# 高松市塩江道の駅エリア整備の基本設計等について

令和4年3月 創造都市推進局 病院局

# 1 1 今までにヒアリング等でいただいた御意見と回答

# 4 温浴施設 ~オンリーワンの価値を持つ温浴施設へ~

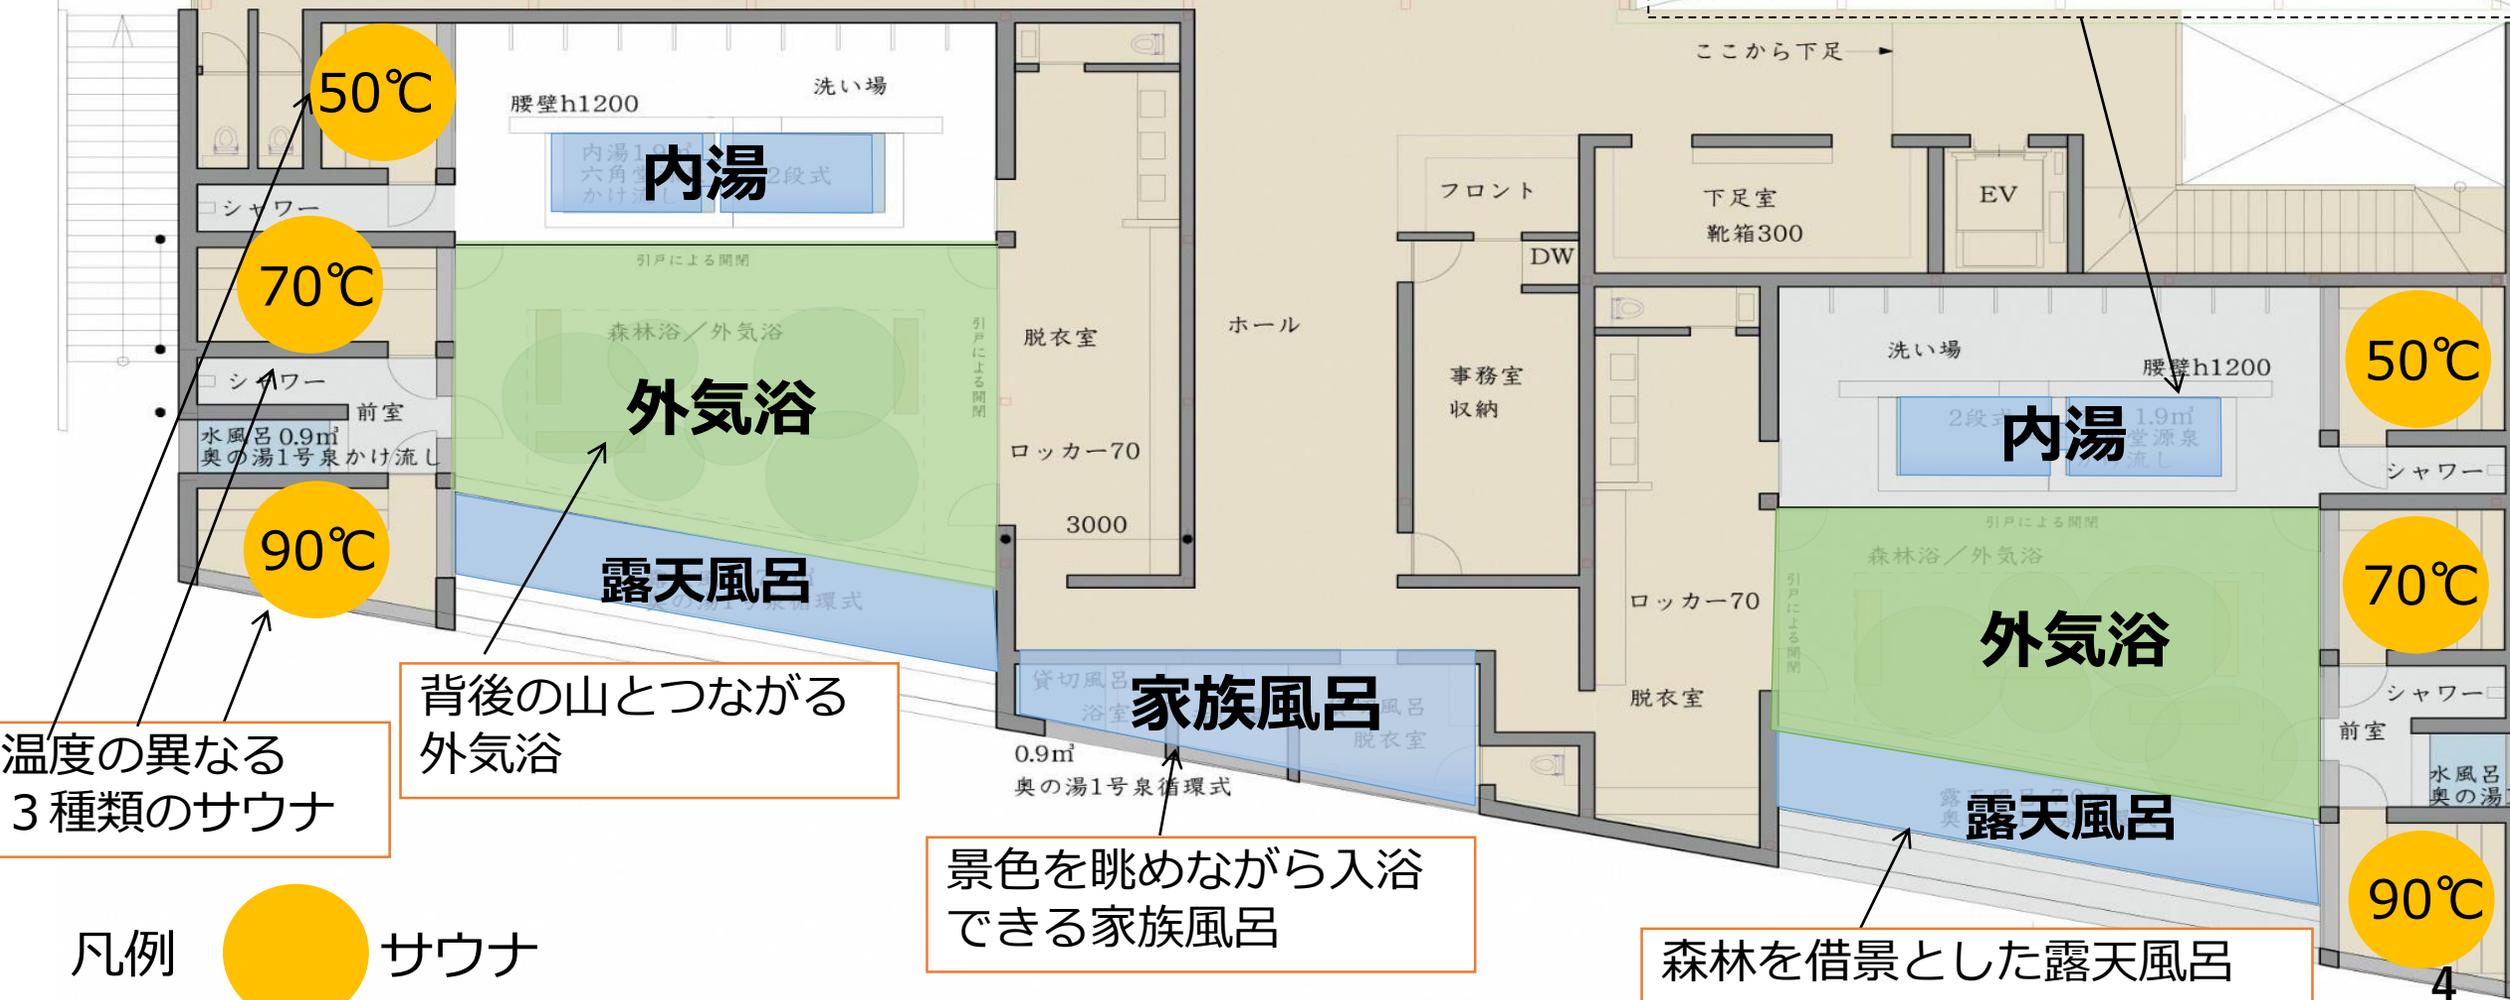
- ・ 温浴施設の源泉はどこから引いてくるのか。  
→ 奥の湯源泉と湯元塩江温泉を併用して利用することとしている。
- ・ 行基の湯は狭く、新しい道の駅の温泉は使いやすいものを期待しているが、どれくらいの規模なのか。  
→ 行基の湯と同規模程度を計画しているが、利用しやすい空間を目指す。
- ・ 温浴施設のサウナのスペースはどのくらいなのか。  
→ 温度の異なるサウナを3種類設置する予定である。また、外気浴も検討している。
- ・ 夏はアブ等が建物内に入ることが想定されるため、戸を開けたままにするのは、止めてほしい。  
→ 塩江の豊かな自然を体感できる施設を目指しているので、できればオープンな空間を楽しんでいただきたい。害虫が発生する時期は閉めるといった対応は管理運営の中で検討していきたい。
- ・ 温浴施設でも飲食ができたほうが良いのではないか。  
→ ダムウェーターを設置し、フロントから食事を受け取れるようにする。

### 1階平面図

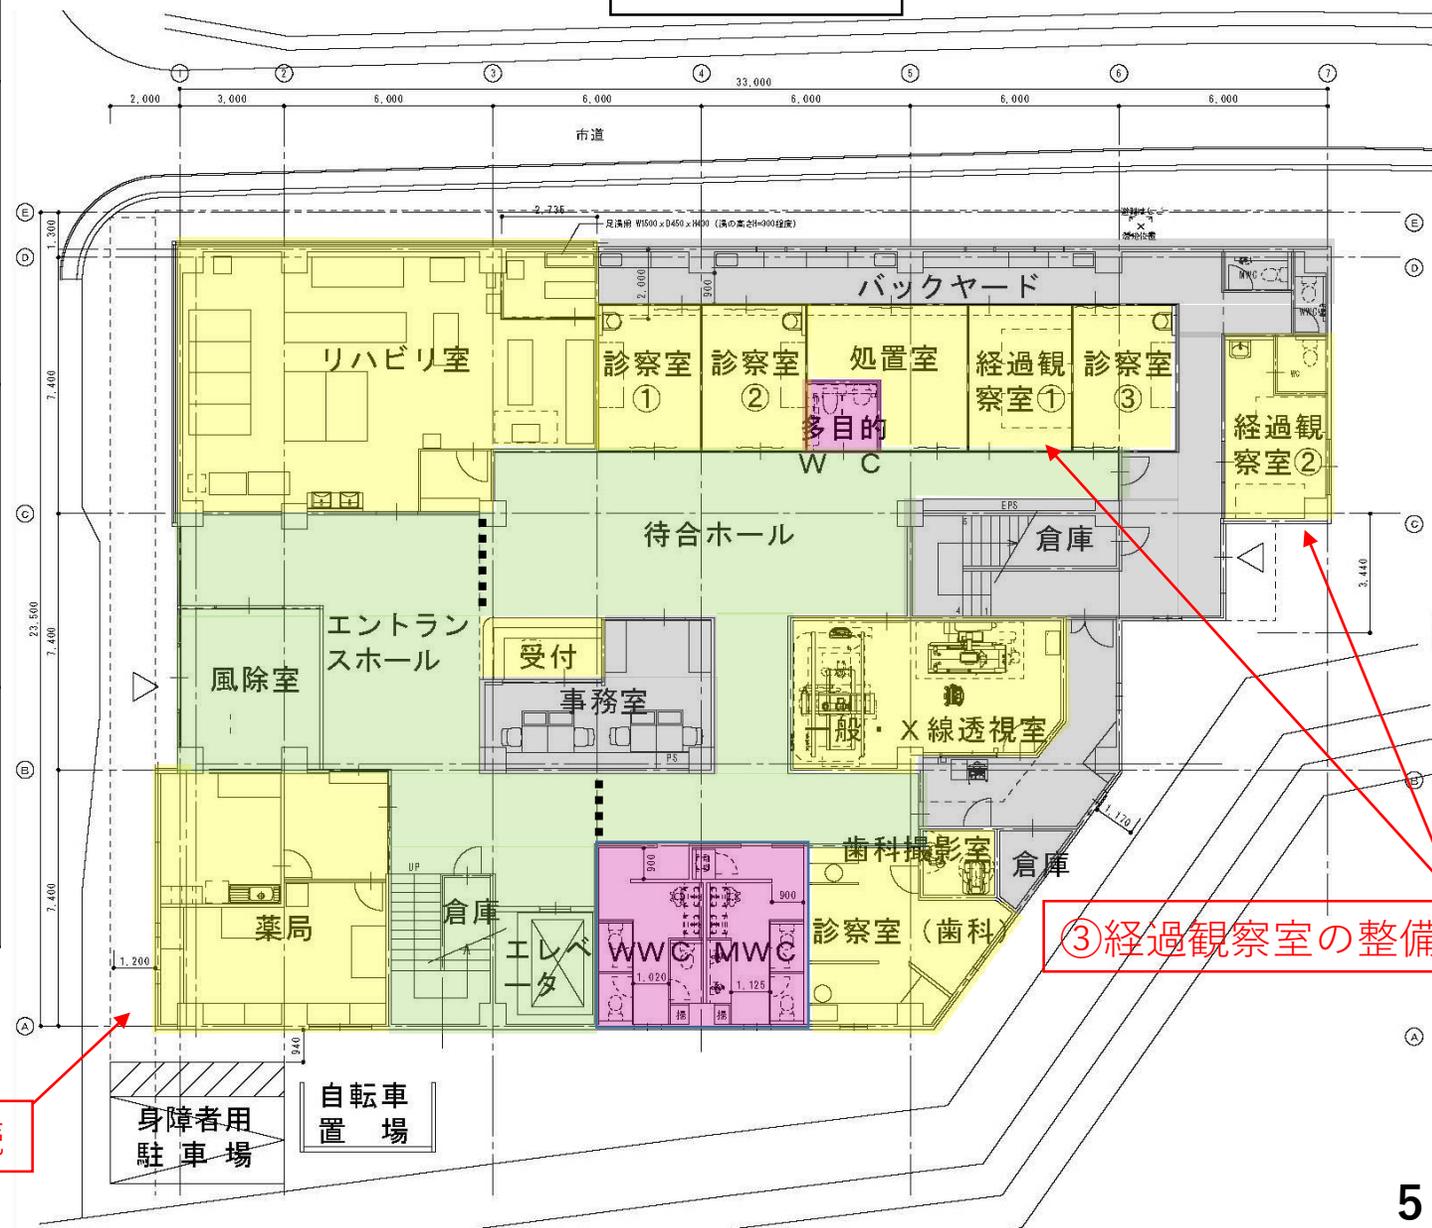
- ・ 観光施設と医療施設でデザインの統一性は図られているか。  
→ 手摺の形を遊歩道の柵と合わせたり、屋根の形を揃えることにより、統一性のあるデザインとした。
- ・ ガラス張りにするなら、防寒や結露対策の面から、二重ガラスとしてほしい。  
→ 観光施設との統一性を保ちながら、なるべくガラスの面積を減らした外観とした。二重ガラスの採用については、実施設計において検討する。
- ・ 風除室で通路が折れているが、ストレッチャーは通れるのか。  
→ 風除室の奥行きを4mほど確保し、ストレッチャーが支障なく通れるようにした。
